Asociación Cruzada Vial

INFORME

Evaluación de la Ingeniería de Tránsito Aplicada en el Proyecto Intercambio Vial a Desnivel Benavides.

Figura 2 : Diseño geométrico propuesto para la “Cuña de acceso al túnel”.

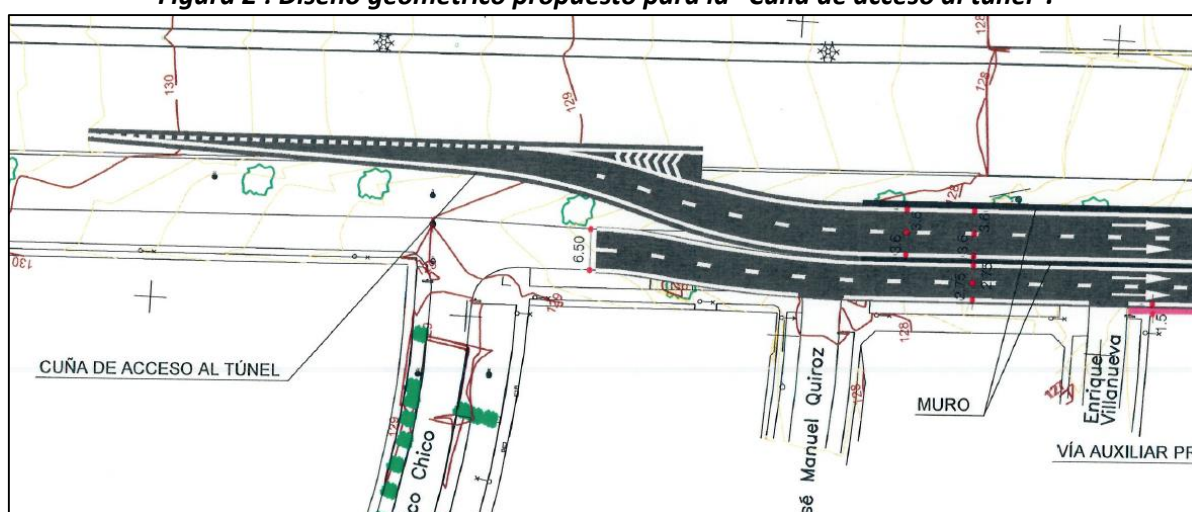
El diseño propuesto para la "cuña de acceso al túnel" no cumple las características de este tipo de salida. Al igual que en la figura de AASHTO, el punto "A" es el punto en donde empieza a aumentar el ancho del carril derecho de la Panamericana y el punto "B" es el punto de donde diverge el carril que va hacia el túnel. Sin embargo, la longitud B-C no existe ya que inmediatamente el ancho del carril de salida empieza a aumentar haciendo que el punto "B" y "C" estén en el mismo lugar. Luego, el tramo C-D (el tramo de transición) parece ser menos de 10 metros, lo cual está muy por debajo de los 60 metros mínimos requeridos por AASHTO.

No queda claro a qué norma se refiere el estudio de Odebrecht ya que ninguna de las normas AASHTO consultadas permiten una transición (llámese cuña) con las características que se muestran en los planos provistos.

Figura 7 : Modelación de la geometría actual en el intercambio Panamericana Sur/Benavides

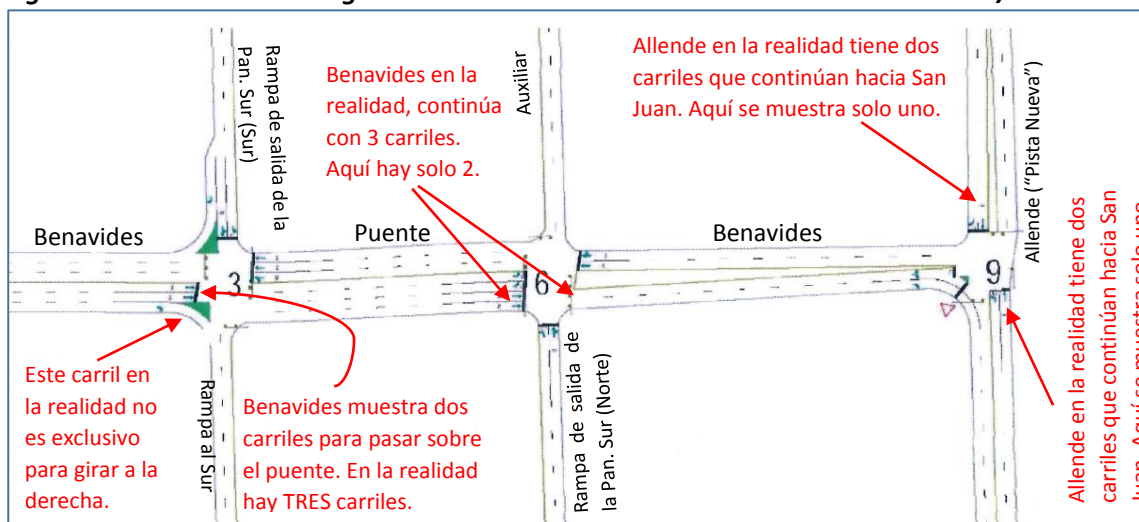
La Avenida Benavides, en sentido Este (de Miraflores hacia surco) llega actualmente al puente Benavides con **tres carriles**. Los tres carriles continúan para pasar sobre el puente, pero el carril de la derecha sirve también para girar a la derecha e ingresar a la Panamericana hacia el Sur. Sin embargo, en la captura de pantalla incluida en la página 35 del TOMO IV del documento de Odebrecht (ver Figura 7) se puede apreciar que en esta intersección la Avenida Benavides se modeló de manera incorrecta ya que se le asignaron solo dos carriles para pasar hacia el puente y un carril exclusivo para girar a la derecha hacia la Panamericana en sentido Sur.

Esta asignación de carriles, al tener un carril menos para el movimiento recto en sentido este, afectaría negativamente el resultado del análisis del funcionamiento actual de la intersección.

Adicionalmente, la intersección de la Avenida Benavides con la rampa de salida de la Panamericana en sentido Norte ha sido modelada en SYNCHRO con solo dos carriles en la Avenida Benavides en sentido Oeste, cuando en realidad esta avenida cuenta con tres carriles en el sentido Oeste. Un número de carriles inferior resulta en una capacidad y nivel de servicio inferior a la real.

Finalmente, la intersección de la Avenida Allende con la Avenida Benavides (ver Figura 7), ha sido modelada con una asignación de carriles errónea pues a la avenida Allende se le asignó un solo carril para el movimiento recto en ambos sentidos (norte y sur) con un carril exclusivo para girar a la derecha en sentido sur y uno para girar a la izquierda en sentido norte, cuando en realidad la Avenida Allende cuenta con dos carriles en cada sentido, uno exclusivo para seguir recto y uno de uso compartido (para seguir recto o para girar a la derecha o izquierda hacia Benavides). Esta asignación errónea de carriles afectaría los resultados del análisis negativamente y mostraría una capacidad y un nivel de servicio inferiores a los que se experimentarían en la realidad.

Figura 8: Propuesta del proyecto para la sección al Oeste del Puente Benavides.

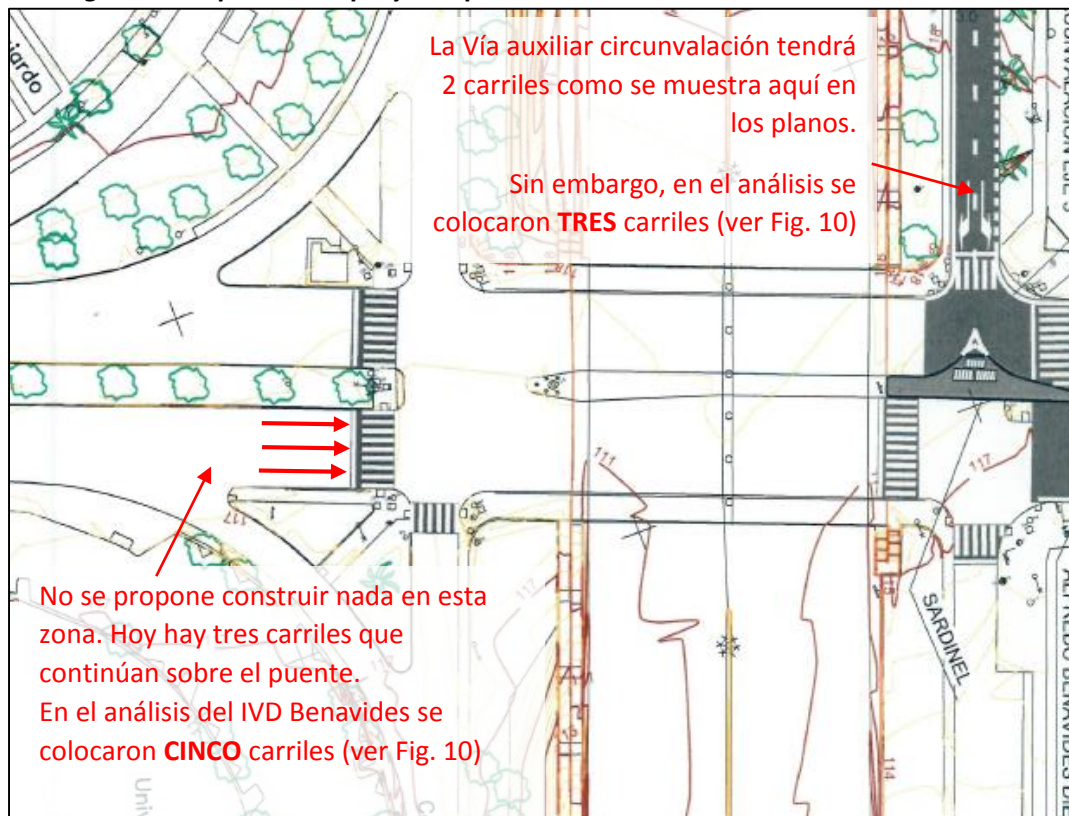
Los planos incluidos en el estudio de Odebrecht muestran la geometría y la asignación de carriles propuesta para las intersecciones afectadas por el proyecto IVD Benavides. En el plano correspondiente al área de la intersección de Benavides con las rampas de entrada y salida en el sentido Sur de la Panamericana se puede apreciar que el proyecto no propone ningún cambio para el tramo de la avenida Benavides al Oeste de la intersección (ver Figura 8). De hecho, el plano no muestra detalle de ningún cambio en la geometría o asignación de carriles sobre el puente Benavides o al Oeste del puente. Sin embargo, tal como se puede apreciar en la Figura 10, en el análisis de SYNCHRO del proyecto se muestran dos carriles adicionales en el sentido Este de la Avenida Benavides (frente a la Universidad Ricardo Palma), es decir un total de cuatro carriles en sentido Este exclusivos para cruzar hacia el puente, y un carril exclusivo para doblar a la derecha hacia la Panamericana en sentido Sur. En el estudio de Odebrecht no se menciona que el proyecto ampliará la avenida Benavides al Oeste del puente. Estos dos carriles adicionales favorecen los resultados del análisis del proyecto, más aún cuando el análisis de la situación actual se hizo con menos carriles de los que existen en la zona en estudio.

También puede apreciarse, comparando la Figura 8 con la Figura 10, que el proyecto propone solo dos carriles en la Vía auxiliar Circunvalación (ver Figura 8) y sin embargo, en el análisis de SYNCHRO (Figura 10) se muestran tres carriles, uno exclusivo para girar a la derecha, uno compartido para girar a la derecha o a la izquierda, y uno exclusivo para girar a la izquierda. Lo cual favorece a los resultados del análisis para el proyecto.

En la Figura 8 se muestra que la Av. Benavides llega con cuatro carriles a la intersección con Allende. Dos de los cuatro carriles son para girar a la izquierda hacia Allende en sentido norte y los otros dos son exclusivos para doblar a la derecha hacia Allende en sentido Sur. Luego, Allende en sentido sur cuenta con solo un carril en el tramo que va desde la Avenida Benavides hasta la salida del túnel propuesto. Mientras tanto, la misma intersección ha sido modelada en SYNCHRO con cinco carriles en la Avenida Benavides, tres exclusivos para girar a la izquierda y dos exclusivos para el giro a la derecha en Allende. Luego, El tramo de Allende en sentido Sur, desde Benavides hacia San Juan, ha sido modelado con dos carriles en lugar de solo uno como se muestra en los planos.

Figura 9: Geometría propuesta para la intersección de la Av. Allende con la Av. Benavides

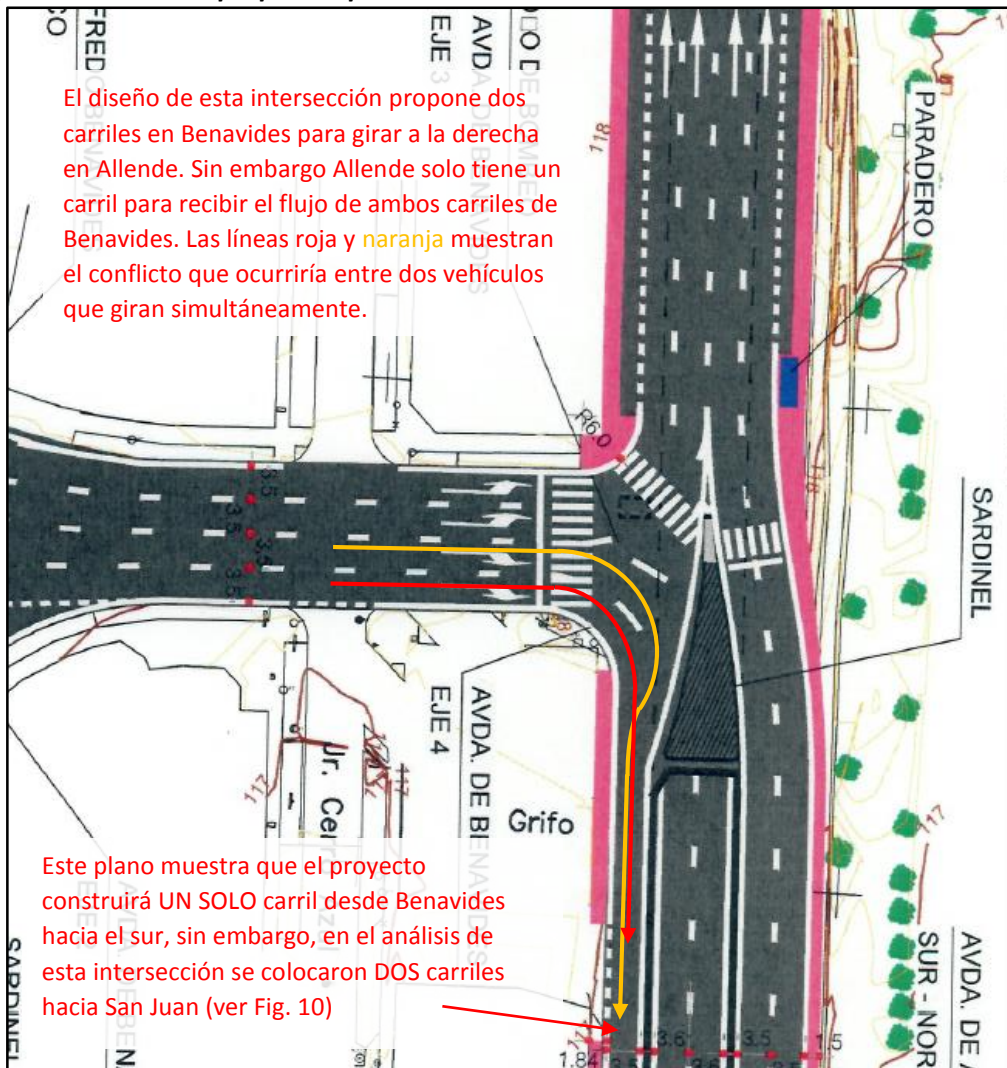
Para la intersección de las avenidas Allende y Benavides, el proyecto propone la geometría mostrada en la Figura 8. Sin embargo, la geometría analizada en SYNCHRO, mostrada en la Figura 9, es diferente:

En la práctica poner un solo carril en Allende para recibir a los dos carriles que giran a la derecha desde Benavides, causaría un cuello de botella. Los vehículos en los dos carriles que giran a la derecha tendrían que competir por ingresar a un solo carril en Allende. La fricción que esto causaría en el flujo vehicular sería igual o peor que si solo se proporcionara un carril de giro a la derecha.

Figura 11: Geometría propuesta en Cerro Lindo, Vía auxiliar Circunvalación, y Avenida Allende.

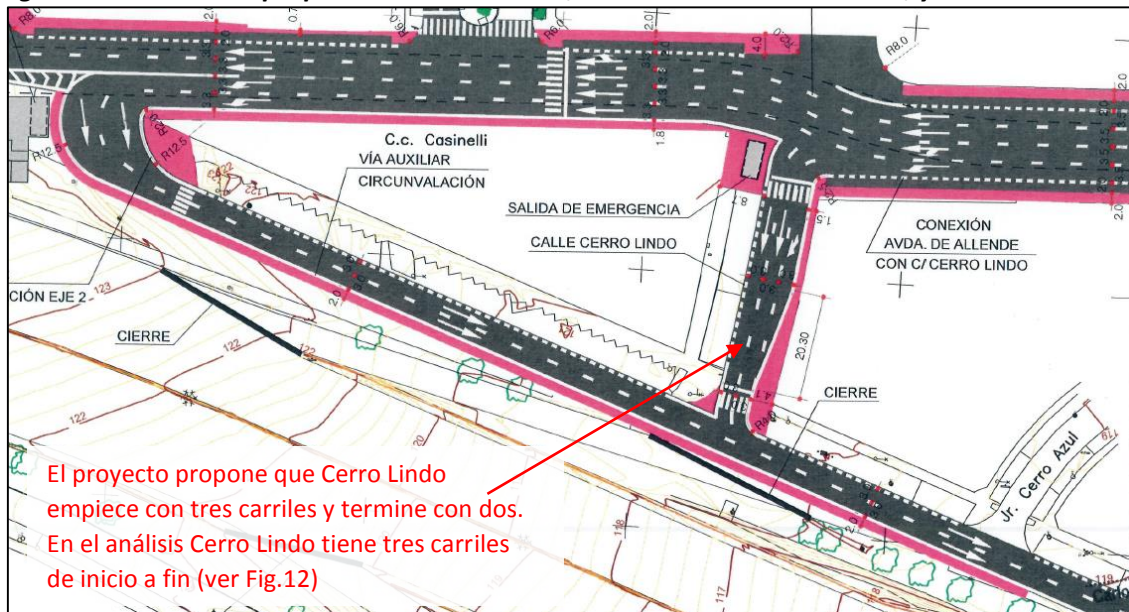
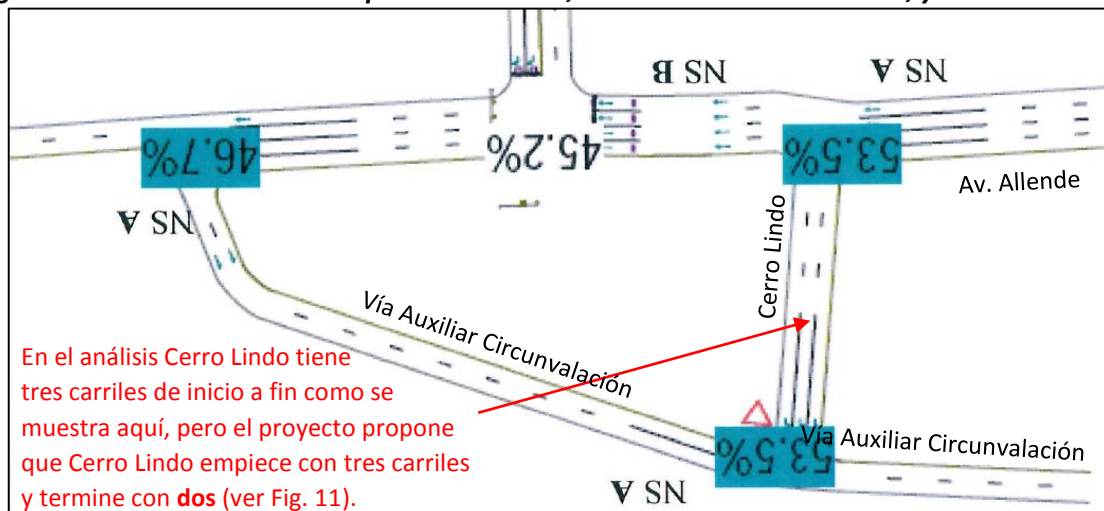
Otra diferencia entre la geometría mostrada en los planos del proyecto propuesto y la geometría utilizada en el modelo para el análisis ocurre en la intersección de la Calle Cerro Lindo con la Vía Auxiliar Circunvalación. En este caso, según los planos y la memoria descriptiva del proyecto, la Calle Cerro Lindo tendrá dos carriles en su intersección con la Vía Auxiliar Circunvalación (ver Figura 11). Sin embargo, en el análisis de SYNCHRO se han considerado tres carriles para Cerro Lindo en su intersección con la Vía Auxiliar Circunvalación, tal como puede verse en la Figura 12.

Figura 13: Resultados del Nivel de Servicio Para las Intersecciones Cerca del C.C. Cassinelli.

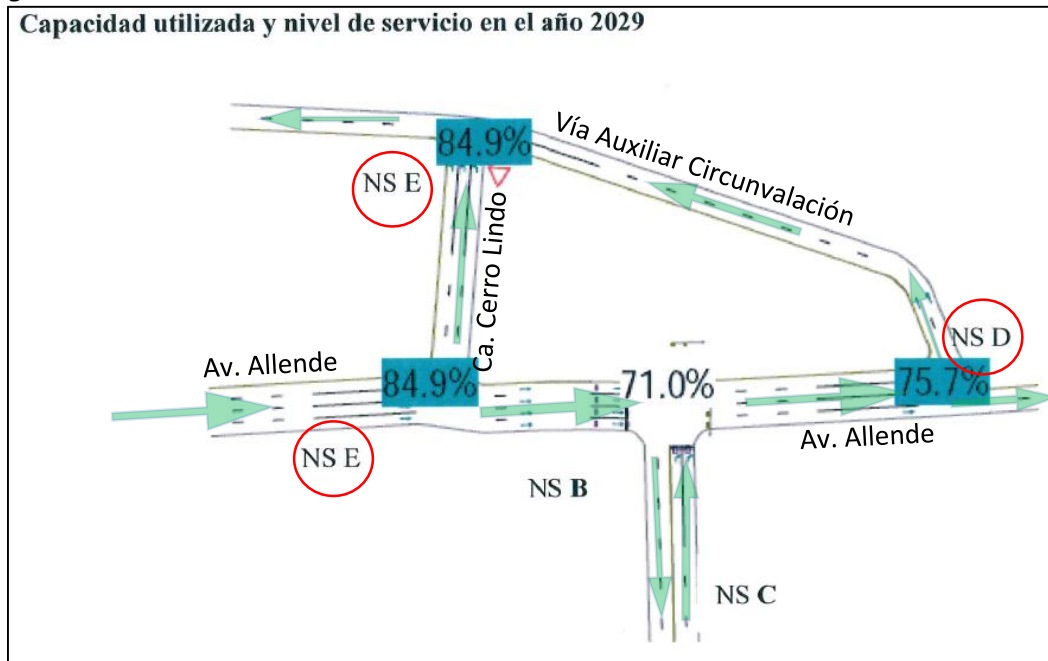
El proyecto también propone cambios en varias intersecciones en los alrededores del Centro Comercial Cassinelli. En la Figura 13 se muestran los niveles de servicio obtenidos para el año 2029, (en 15 años) y se aprecia que ya tres de las cuatro intersecciones mostradas presentan niveles de servicio “D” y peores, inclusive las intersecciones de Allende con Cerro Lindo y Allende con la Vía Auxiliar Circunvalación son intersecciones en las que no hay conflictos entre vehículos pues ambas, Cerro Lindo y la Vía Auxiliar Circunvalación, son afluentes de Allende y todas las vías, incluyendo Allende, son de un solo sentido, tal como indican las flechas verdes en la Figura 13.

Figura 14: Ubicación de semáforos propuestos para la intersección Benavides/Allende

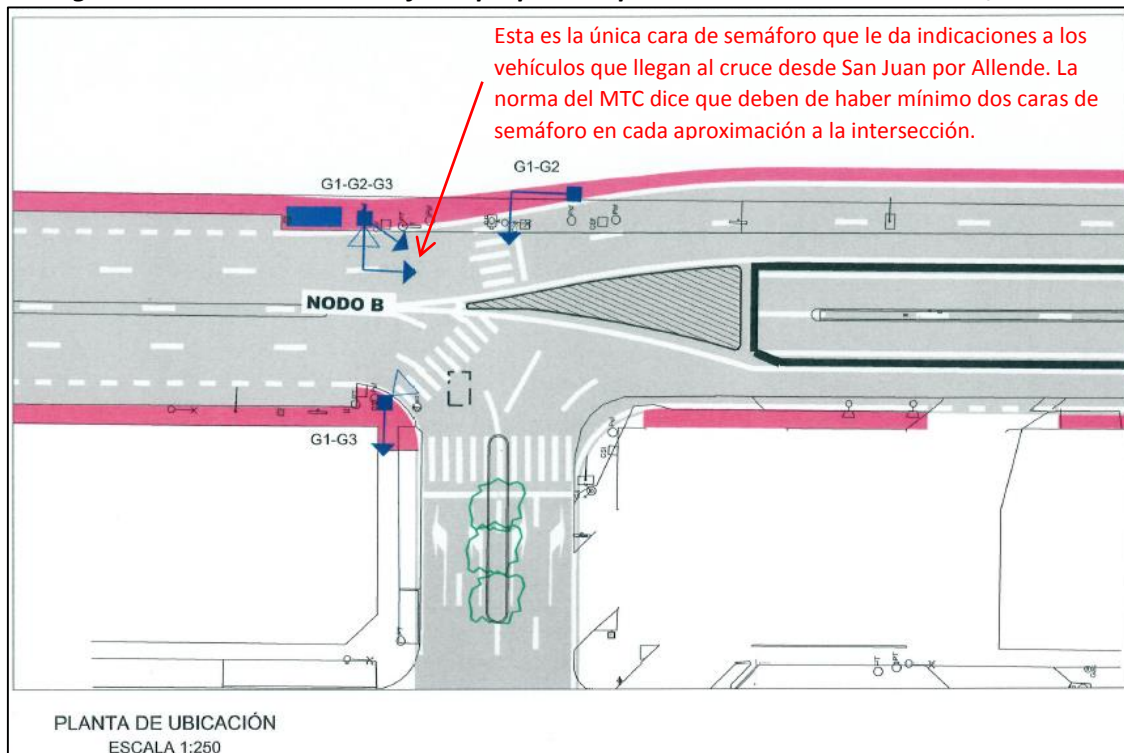
A pesar de que la norma es clara, en los planos de semaforización contenidos en el documento de Odebrecht para la intersección de la Avenida Benavides con la Avenida Allende (mostrada en la Figura 14) se muestra que la Avenida Allende, en el sentido de San Juan hacia Surco, solo contará con una cara de semáforo para controlar el flujo vehicular.

Figura 16: Semáforos propuestos para el cruce de Benavides con la Vía Auxiliar Circunvalación

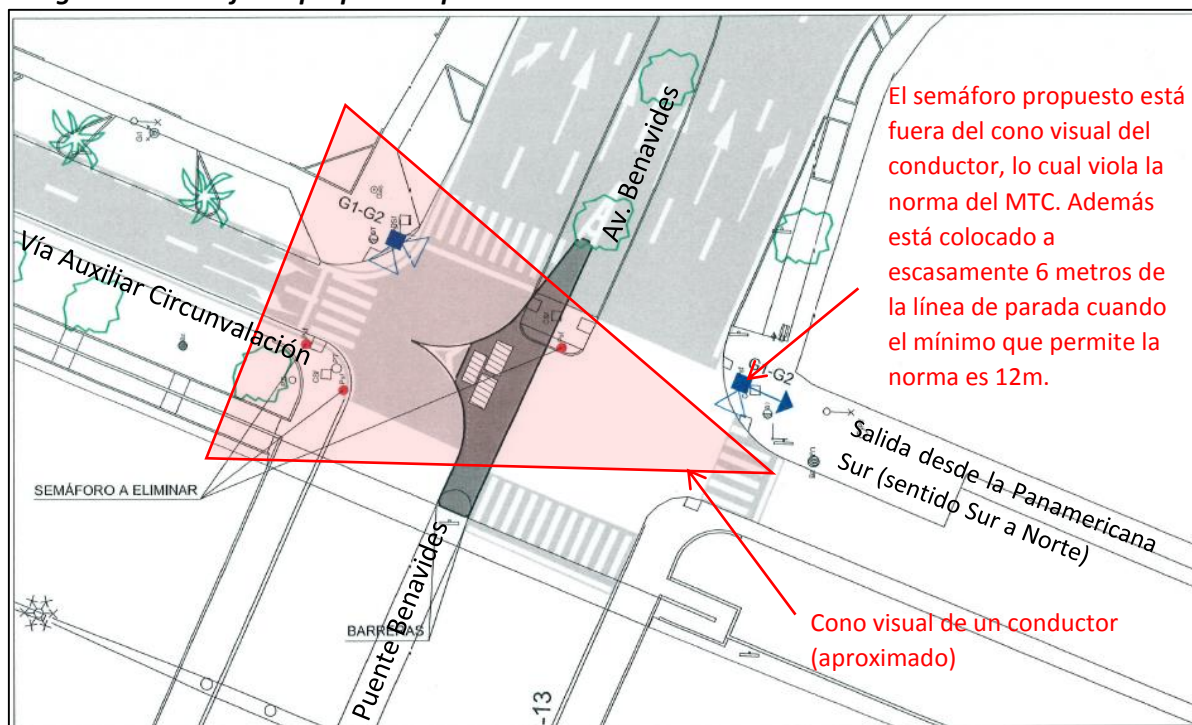
La Figura 16 es la sección del plano de semáforos que se incluye en el estudio de Odebrecht, en donde se muestra dónde serán instalados los equipos del semáforo. En este caso se trata de la intersección de la Avenida Benavides con la Vía Auxiliar Circunvalación y la rampa de salida de la Panamericana, en sentido norte, hacia el Puente Benavides.

Como se puede observar en la Figura 16, en la aproximación que llega desde la Panamericana el semáforo propuesto no está ubicado dentro del cono de visibilidad del conductor. Además, el semáforo estaría ubicado a una distancia de aproximadamente 6 metros delante de la línea de parada.

Como se muestra en la Figura 15, la distancia mínima a la que debe colocarse un semáforo es 12 metros delante de la línea de parada.
